第 45 回 旧 R D 最終処分場問題連絡協議会の開催結果

- 日 時 令和 5 年 6 月 9 日 (金) 19:00~21:25
- 場 所 栗東市コミュニティセンター治田東 (栗東市安養寺 205)
- 主な質疑・ご意見 (⇒県の回答、→栗東市の回答)

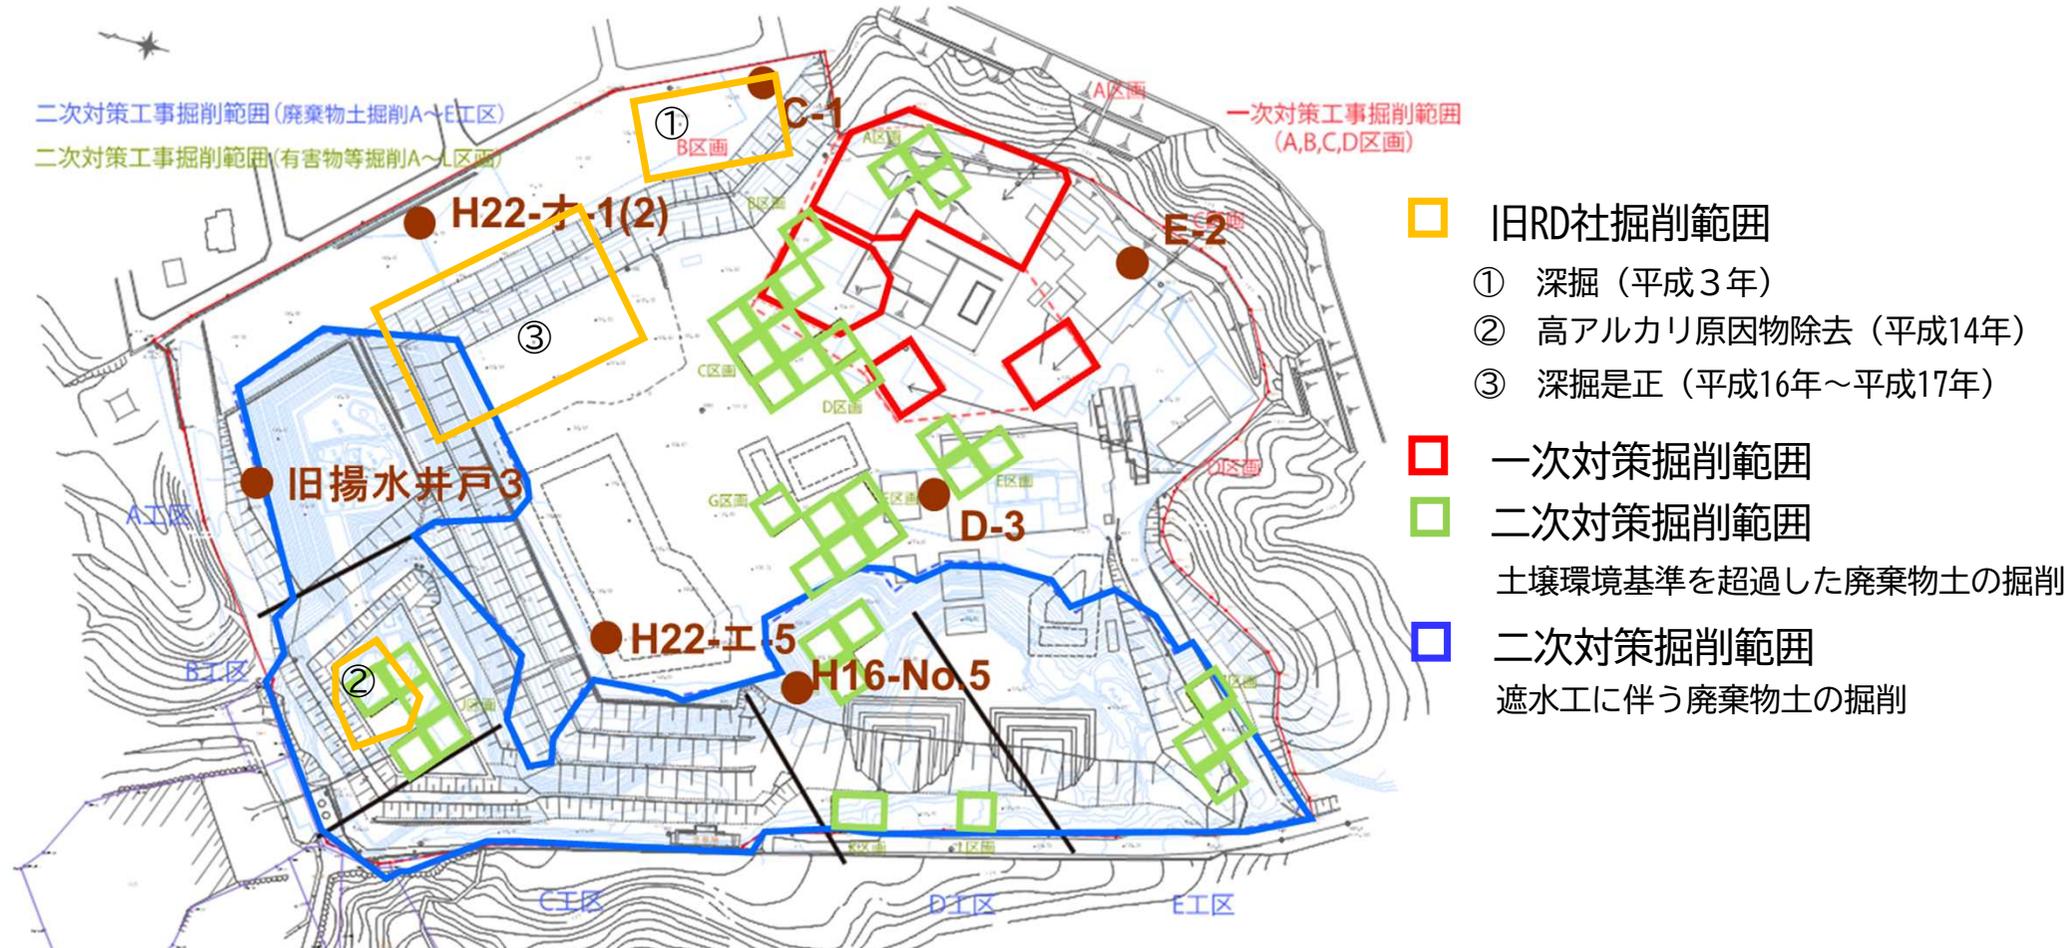
⑬水処理している間は、安定化できていないということか。つまり、安定化がいつになるか分からないということは、水処理を止められるのもいつになるかわからないということではないか。

⇒浸透水だけでなくガスや温度を複合的に見ていく。浸透水については水質が良くなってきており、水処理の効率化も順に進めるところに来ている。

ただ、強降雨の時は洗い出しが新しく始まる可能性があるので、しっかり見ていく。
